### 公述内容

本日私は意見を述べるにあたり、公表されている「環境影響評価準備レポートのあらまし」(こちら)。以下文中の図はこの「あらまし」からの切り抜き)に基づいて、主に話をさせていただきます。

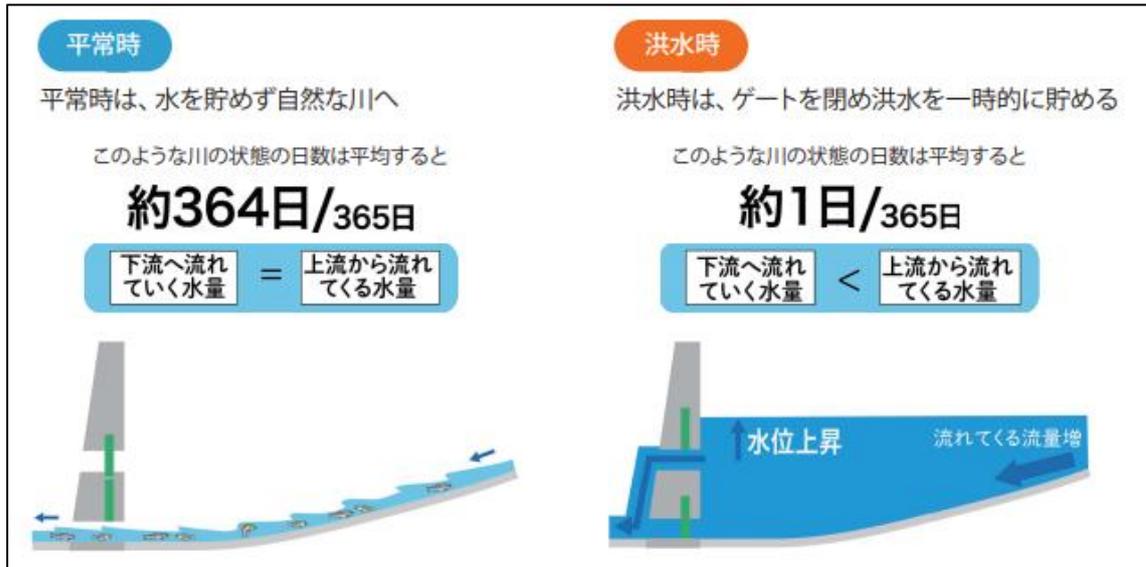
最初に思ったのは、3ページに事業の目的について。「球磨川流域における洪水の防止、軽減を目的としている」とあるが、その下にグラフが2つあり、流水型ダム、洪水調整施設があった場合となかった場合のグラフがあります。このグラフを作っている元になっているデータについてです。今回の流水型ダムは令和2年の洪水をきっかけに計画されたものなのに、この3ページで示されている写真は「昭和47年7月の雨の降り方を用いた」とあり、まったくおかしい話ですよ。こういうのを公表されて配られています。

**■洪水調節操作ルールの工夫**

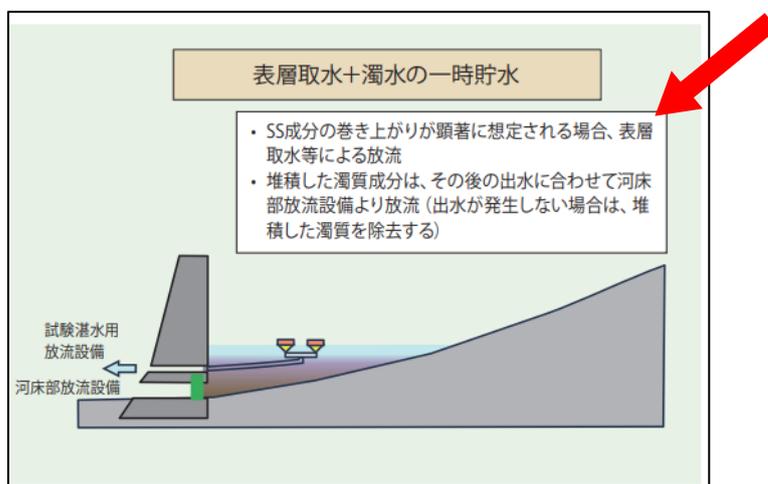
その下の「洪水調節ルール of 工夫」。これも「ダム貯水池内の貯水時間や湛水頻度を抑えると共に、ダム貯水池内ではアユの飼料源となる付着藻類の良好な生息環境が確保できるように工夫します」。このように工夫します、検討しますと言葉を濁し、とりあえずレポートを作って帳面消しとしていこう、このような考えの下にやっているのかなと私は非常に感じます。

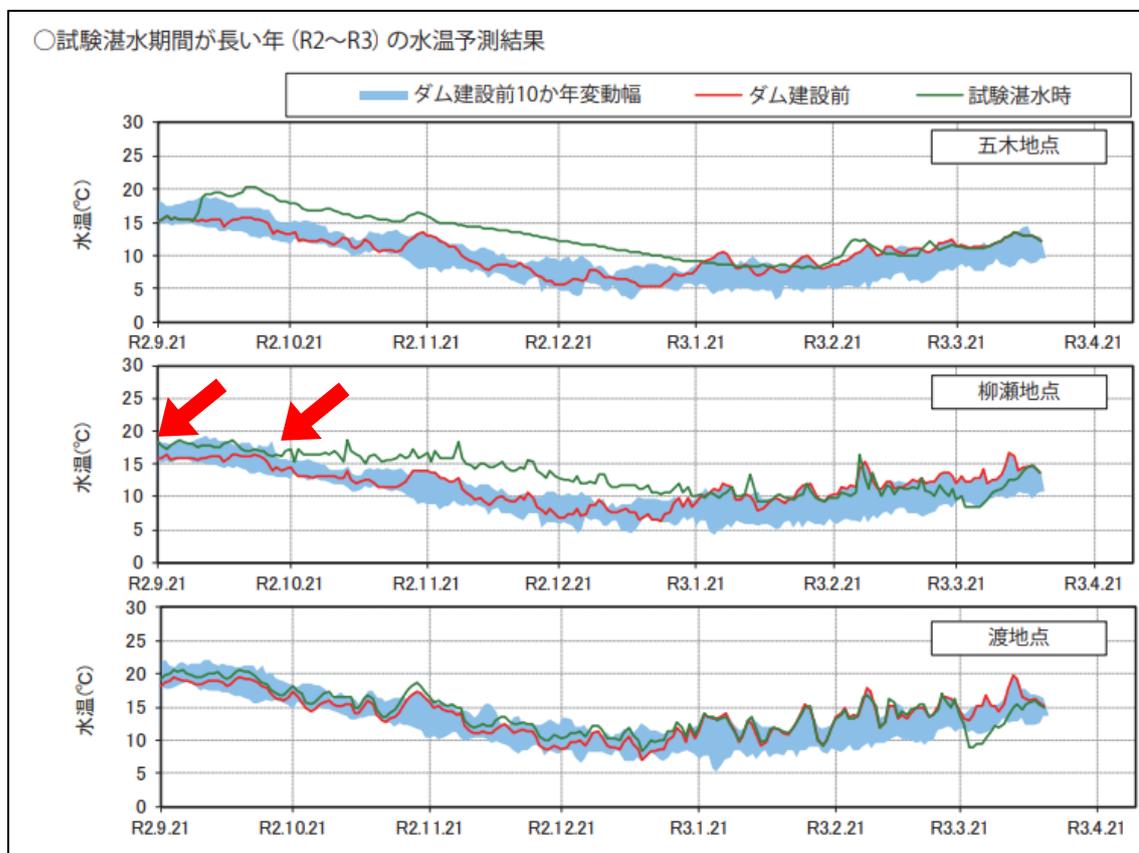
13 ページに「試験湛水」のことがあるが、工事の実施で4つの図があるが、右の一番下。表層取水プラス濁水の一時貯水」の箇所。「SS 成分の巻き上がりが顕著に想定される場合、表層取水等による放流。体積した濁室成分は、その後の出水に合わせて河床部放流設備より放流（出水が発生しない場合は、堆積した濁質を除去する）」となっています。

つまり、貯留して濁りが発生したら、上のきれいな水をまず流して、最後の方で後の出水に合わせて川底に溜まっている泥を流す、という話です。ということは、水流が減ってから泥を流す。それだと、濁りは、普通の自然の状況よりも非常に長期化するのとは当然のことだと思います。

それと、水量が減ってから泥水を流すと、今度は余計に川底にシルト分が残

ります。水質はきれいだと書いてありますが、川底の泥の堆積についてはほとんど見ないですね。これが一番問題なんです。現在の川辺川でも水質はきれい、水はきれい。でも川底は泥だらけ。アユとか魚類、水生昆虫の餌になるいい藻類が非常に減り、泥が溜まったことでラン藻類は増えています。私は川漁師もやっていますが、これがアユ漁にとって、ヤマメもですが、非常に悪影響を与えています。なぜなら、川底にシルト分が貯まれば、良いケイ藻類が減ってラン藻類が増えます。だから日頃川辺川でも、濁りがやっと取れてアユが取れ始めたら、1週間後に青のりが流れてきた、もうアユ漁はできない、取れたアユが非常に質が悪い、香りがしない。なぜかというケイ藻類を食べていないから香りがしななんですよ。このように、水質を保ちます、水をきれいにしますと言っても、川底が汚れていたらなんにもならないんですよ。それがこのレポートではまったく評価されていません。
